Ministero della cultura

SOPRINTENDENZA SPECIALE PER IL PIANO NAZIONALE
DI RIPRESA E RESILIENZA

Oggetto: [ID_VIP: 9305] **PROVINCIA DI SASSARI (comuni di Siligo, Codrongianos e Ploaghe) – Progetto di un impianto agrivoltaico avanzato denominato "SILIGO" della potenza nominale di 30 MWp, in località "Lazzareddu" ed opere di connessione alla RTN – Progetto Definitivo.**
Procedura riferita al Decreto legislativo n. 152 del 2006 – VIA (art. 23 – PNIEC)
Proponente: Energia Pulita Italiana 7 S.r.l.
Parere tecnico istruttorio della Soprintendenza speciale per il PNRR.

17/07/2023

(da Opere architettoniche cabine elettriche, n. SIL-PDT10, particolare)

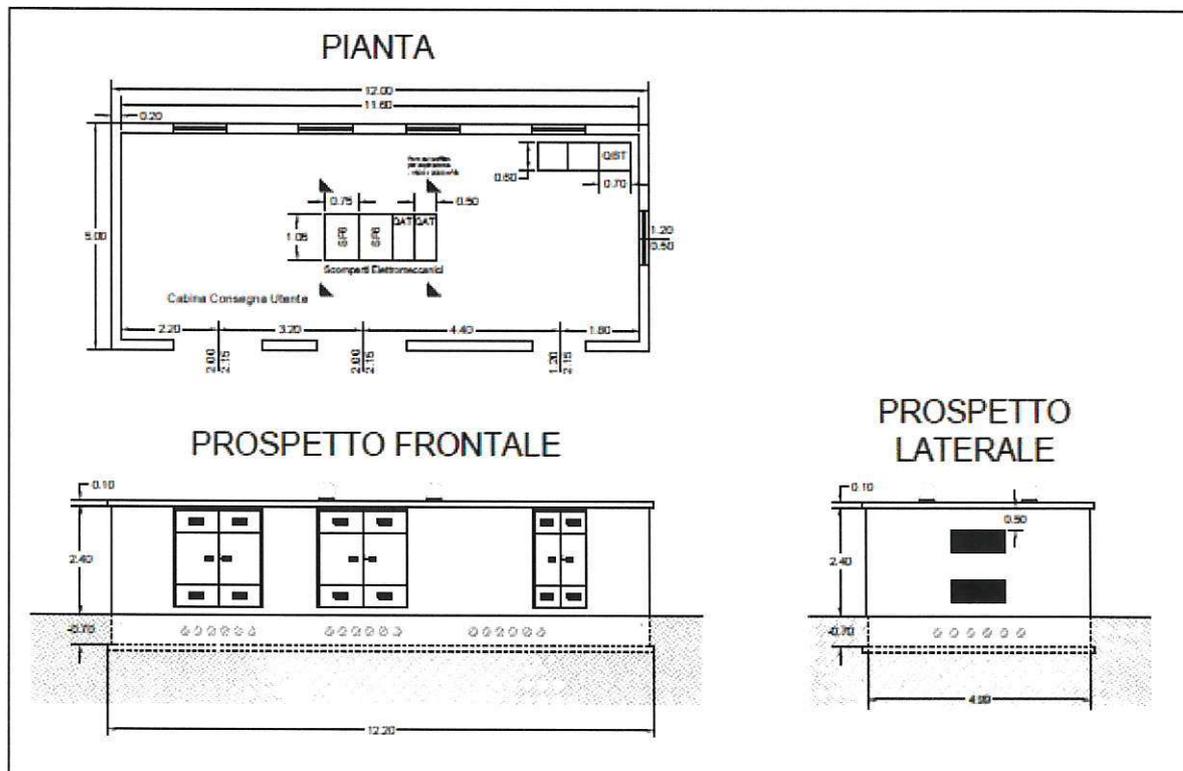
Il Proponente dichiara che la "cabina di consegna viene allestita generalmente all'ingresso del campo fotovoltaico ..." (v. Relazione Tecnica Opere Architettoniche, paragrafo 3.4 Cabina di consegna, p. 16) e, pertanto, si deve presumere, allo stato attuale degli atti prodotti, che la medesima non sarà costruita a

ridosso della stazione elettrica "Codrongianos" di Terna S.p.A. e, quindi, del predetto bene culturale architettonico di cui alla chiesa romanica di S. Antonio abate di Salvenor e dei resti del relativo villaggio:

C1 - DELIMITAZIONE E RAPPRESENTAZIONE IN SCALA IDONEA ALL'IDENTIFICAZIONE

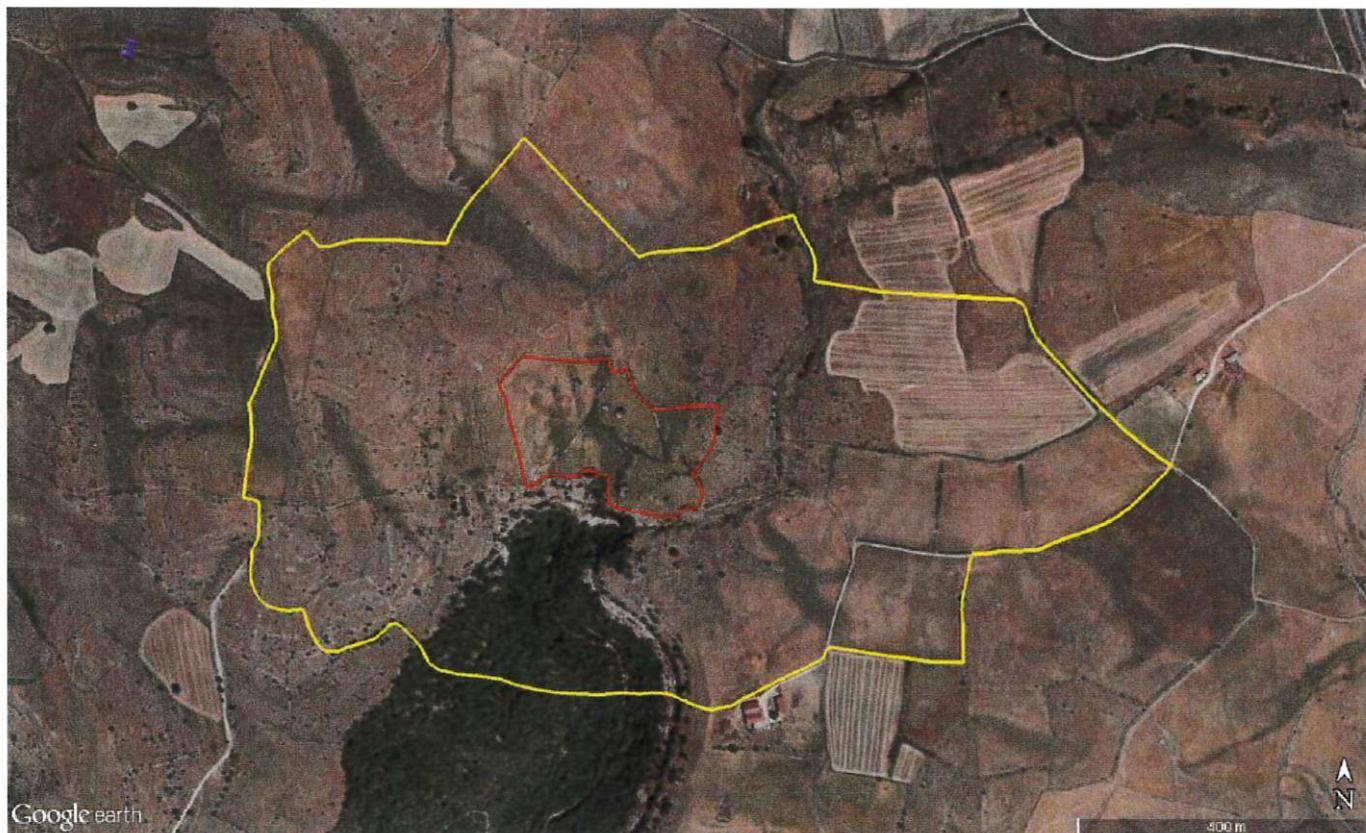
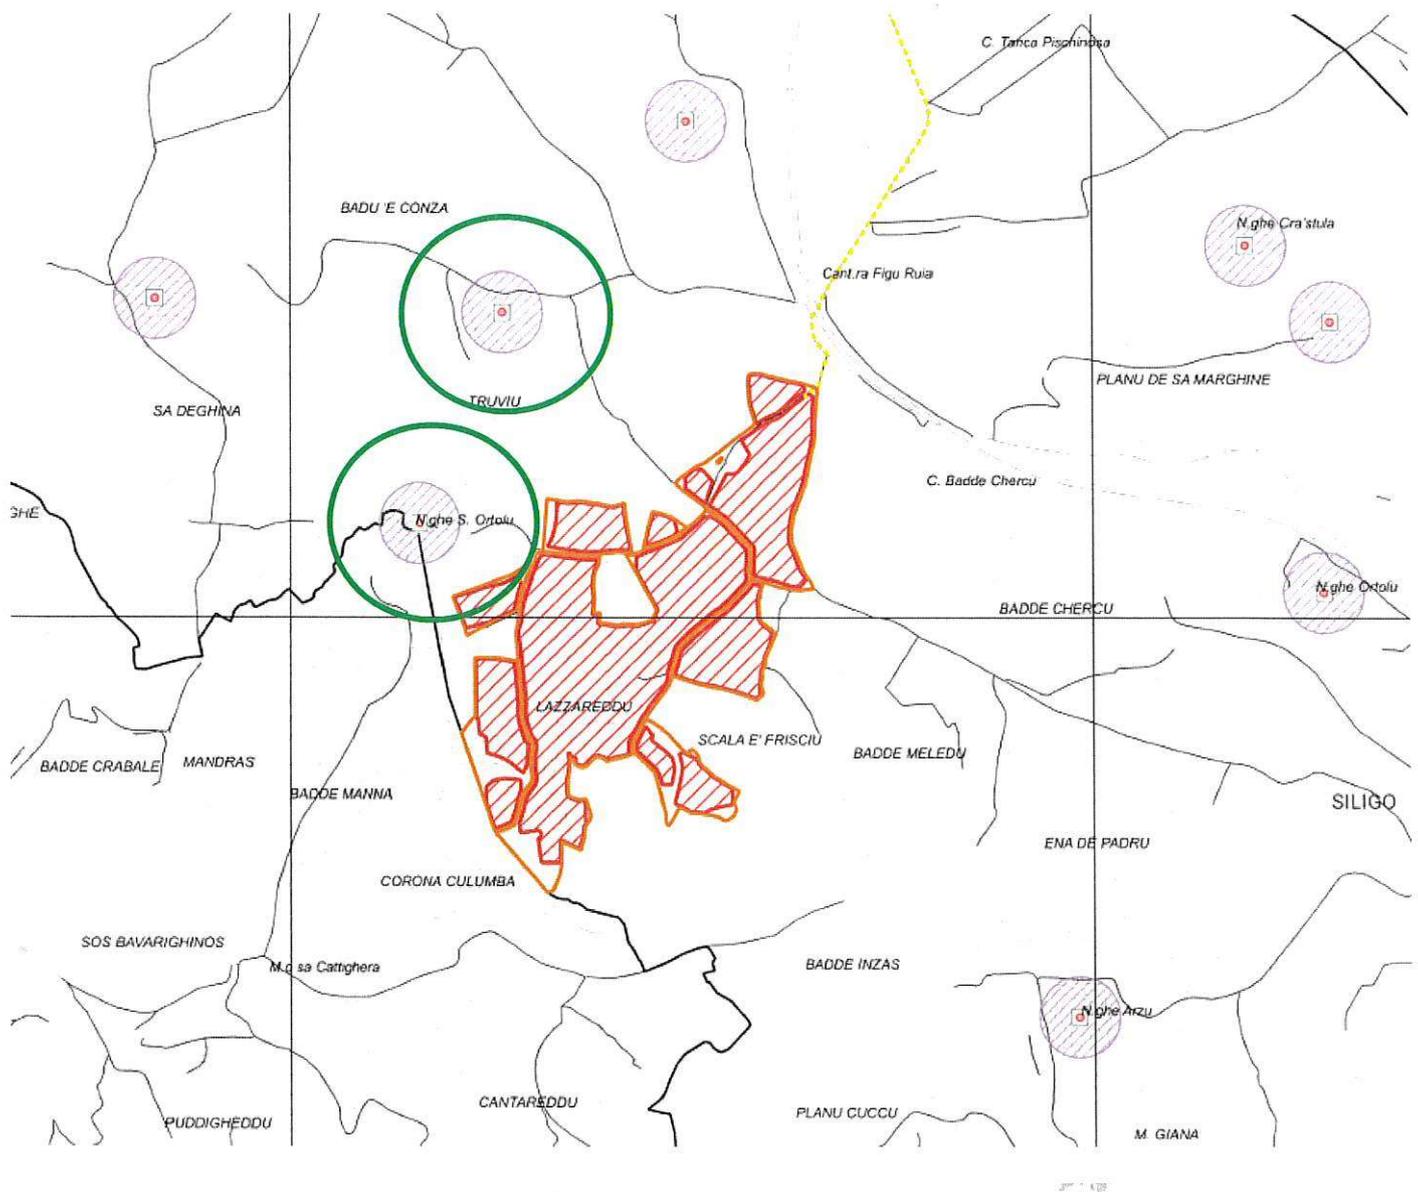
CONSIDERATO che le opere previste (campo agrivoltaico) ricadono anche nelle zone di tutela condizionata dei beni che compongono il Nuraghe Truvio (RAS-PPR-BP2819 – Repertorio n. 4354) e del Sito pluristratificato di Sant'Ortolu (RAS-PPR-BP2825 – Repertorio n. 4360), beni paesaggistici tipizzati ed individuati di cui all'art. 48, comma 1, lett. a) delle Norme Tecniche di Attuazione (NTA) del Piano paesaggistico regionale (PPR) ed inseriti nel relativo “Repertorio dei beni paesaggistici storico-culturali individuati e tipizzati dal PPR e dei contesti identitari”, avendo concluso il Comune di Siligo, d'intesa con la Regione Autonoma della Sardegna ed il Ministero della cultura, il procedimento di copianificazione di cui all'art. 49, commi 2 e 4, delle NTA del PPR per i beni paesaggistici e identitari individuati e tipizzati ai sensi del previgente articolo 134, comma 1, lettera c), del D.Lgs. 42 del 2004, come inseriti nel predetto “Repertorio” (v. verbale del 14.07.2021 n. prot. 10608):

PLANIMETRIA OPERE DI MITIGAZIONE
Scala 1:2.000

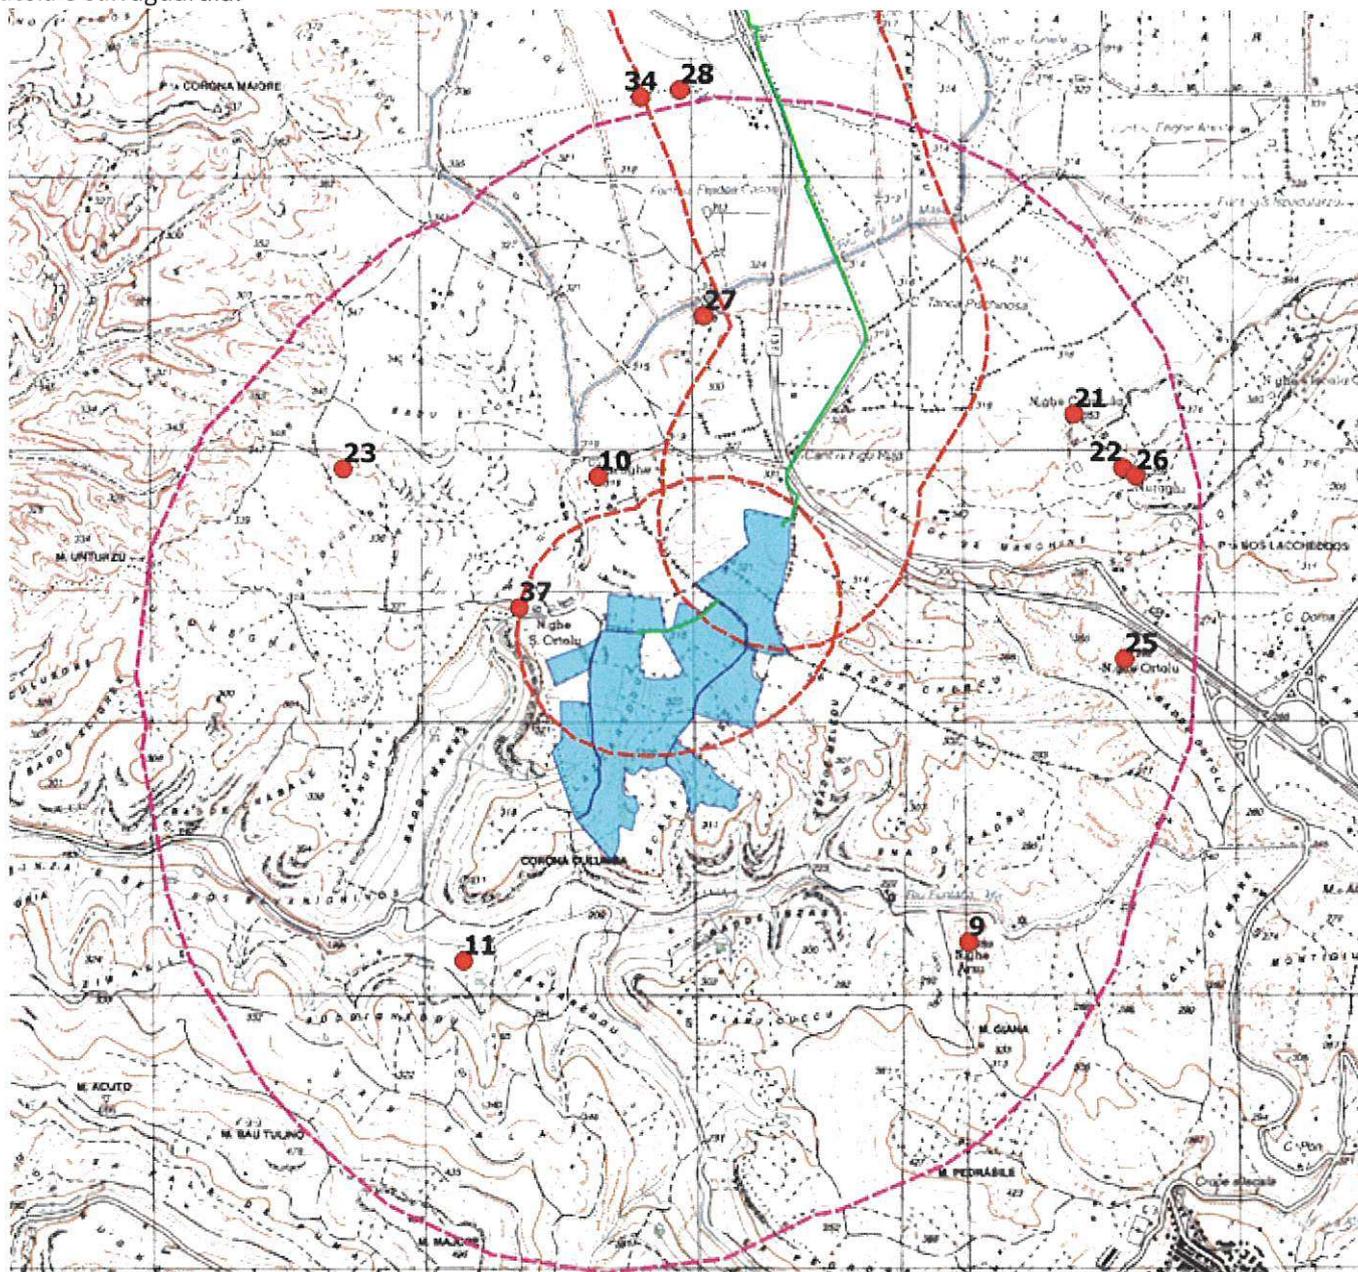
alla recinzione, per una larghezza di 3 m, arretrata di 10 m in prossimità del ciglio stradale. Tale fascia mitigativa proposta, non appare sufficiente a conseguire un'efficace schermatura dei pannelli fotovoltaici, come specificato anche nel Parere Ras – Direzione Generale della Pianificazione Urbanistica e della Vigilanza territoriale – Servizio di Tutela del Paesaggio della Sardegna Settentrionale Nord-Ovest. Si ritiene che le forti e molteplici criticità sopra segnalate non sarebbero comunque superabili o attenuabili attraverso le misure di mitigazione e di compensazione previste in progetto. B.2.1.b. Indicazione degli interventi collaterali a quello in esame già programmati ed autorizzati per la stessa area, ovvero in itinere: Nell'immediato intorno delle aree d'intervento non sono attualmente presenti altri impianti fotovoltaici o eolici. Tuttavia, sono sottoposti a VIA altri impianti agri-fotovoltaici di grandi dimensioni, nella zona interessata dalle opere in esame: - l'impianto, denominato "Ploaghe", proposto peraltro dal medesimo proponente di questa istanza ovvero "Energia Pulita Italiana 7 S.R.L.", in località "C.da Tanca Pischinosa" da realizzarsi nei Comuni di Siligo, Ploaghe e Codrongianos (SS) (già oggetto di parere negativo da parte di questo Ufficio); - l'impianto, proposto da "Società Atlas 6 S.r.l.", abbinato ad attività zootecnica, sito nel Comune di Siligo, (SS) in località "Mesu e Cantanu" e relative opere di connessione RTN da realizzarsi nei Comuni di Codrongianos, Ploaghe e Siligo (SS). È pervenuta anche un'istanza di autorizzazione paesaggistica ai sensi dell'art.146 del D.Lgs 42/2004, attraverso il Portale SUAPE del Comune di Siligo, nell'ambito di una Conferenza di Servizi semplificata e asincrona ai sensi dell'art.14 comma 2 14 bis della L. n.241/1990 e s.m.i. per la realizzazione di un altro impianto agri-fotovoltaico: - l'impianto, proposto dal sig. Mureddu Francesco, in località "Punta Sos Laccheddos" da realizzarsi nel Comune di Siligo (SS) ...".

(da *Planimetria sistemazione a verde opere di mitigazione*, particolare con evidenziati i pannelli fotovoltaici previsti e la necessità di occupare anche le fasce di tutela condizionata dei predetti beni culturali archeologici di cui al Nuraghe Truvio (RAS-PPR-BP2819) e del Sito pluristratificato di Sant'Ortolu (RAS-PPR-BP2825)

(da FOTOSIMULAZIONI DI IMPATTO ESTETICO PERCETTIVO, ELABORATO N. SIL-IAT17, PARTICOLARE VISTE A E B, CON RELATIVA PLANIMETRIA DEI CONI VISIVI ADOTTATI)

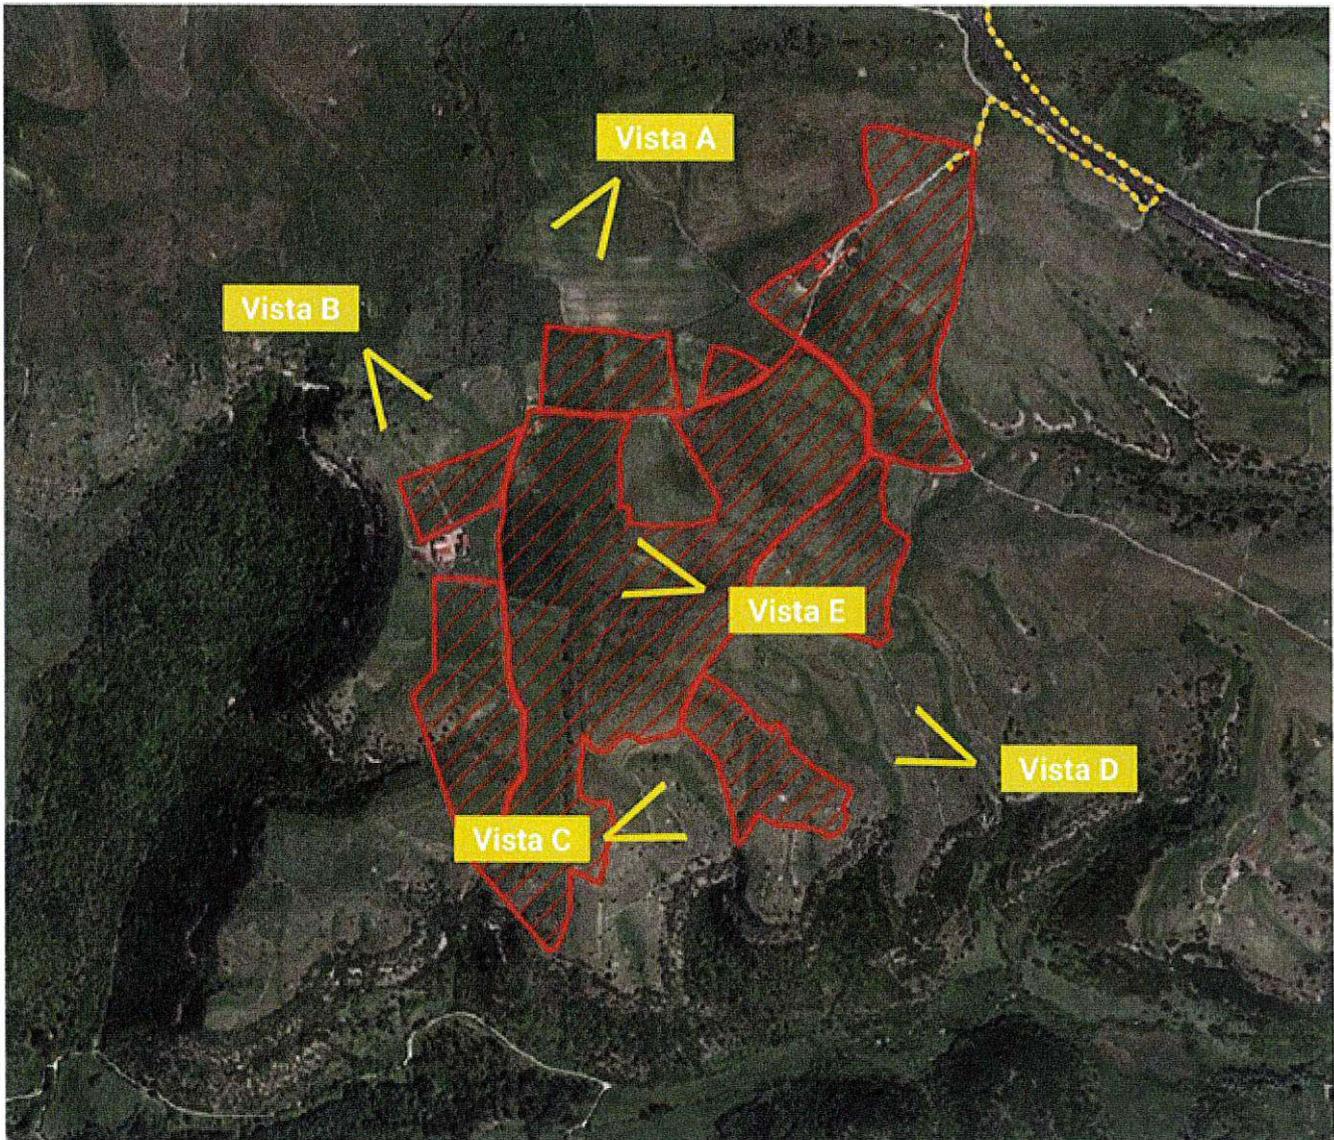
CONSIDERATO che le fotosimulazioni presentate dal Proponente raffigurano come il progetto in esame si collocherebbe alle immediate pendici dei promontori collinari sui quali si localizzano i beni archeologici sopra indicati ai nn. 10 e 37, costituendo per questo una profonda alterazione del relativo contesto di giacenza, oggi caratterizzato da assoluta naturalità agricola dei medesimi suoli, che sarebbero sostituiti da strutture industriali quali i pannelli fotovoltaici previsti:

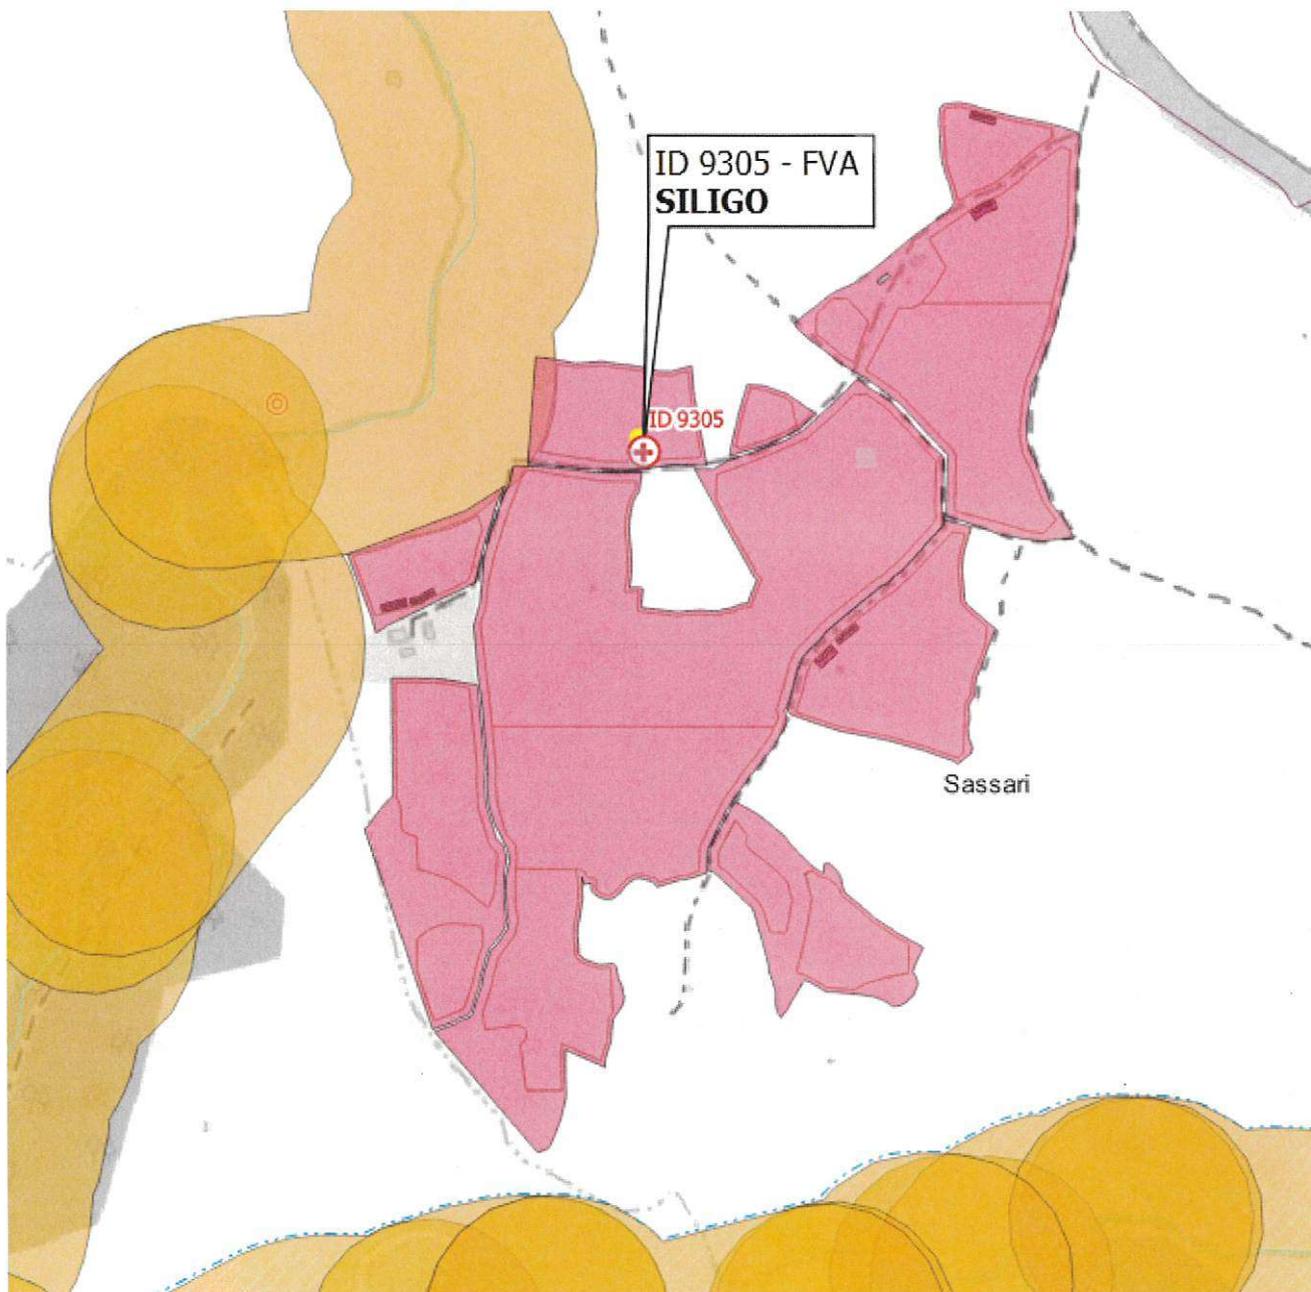
CONSIDERATO che il progetto di cui trattasi dovrebbe occupare le aree tutelate paesaggisticamente sopra descritte, le cui fasce di tutela pari a 150 m per lato sarebbero sostanzialmente sostituita dalle opere di mitigazione rese necessarie dalla limitrofa costruzione dell'impianto industriale proposto e della relativa prescritta fascia parafuoco:

(da FOTOSIMULAZIONI DI IMPATTO ESTETICO PERCETTIVO, ELABORATO N. SIL-IAT17, PARTICOLARE VISTA E - CON LA RELATIVA PLANIMETRIA DEI CONI VISIVI ADOTTATI SOPRA RIPORTATA - RAFFIGURANTE LO STATO DEI LUOGHI COME NON INTERESSATI DA OPERE NON ATTINENTI A PRATICHE AGRICOLE)

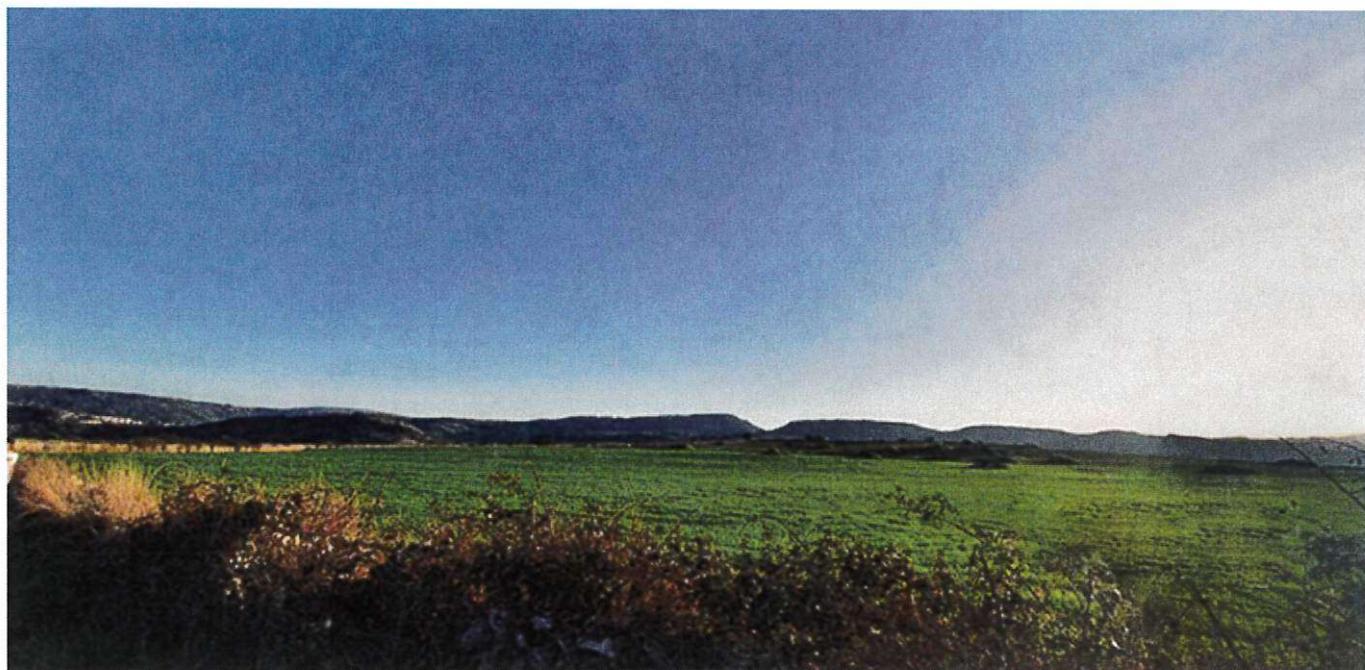
CONSIDERATO che le aree interessate dal progetto di cui trattasi (pari, complessivamente, a circa 50.37 Ha), anche con riguardo alle fasce di tutela paesaggistica sopra richiamate, sono ancora pienamente utilizzate con funzione agricolo agroforestale (Zona E del PUC del Comune di Siligo), con campi che si distendono in maglie regolari tra i diversi rami dell'infrastrutturazione rurale segnata da muri a secco, ovvero allo stato ancora naturale:
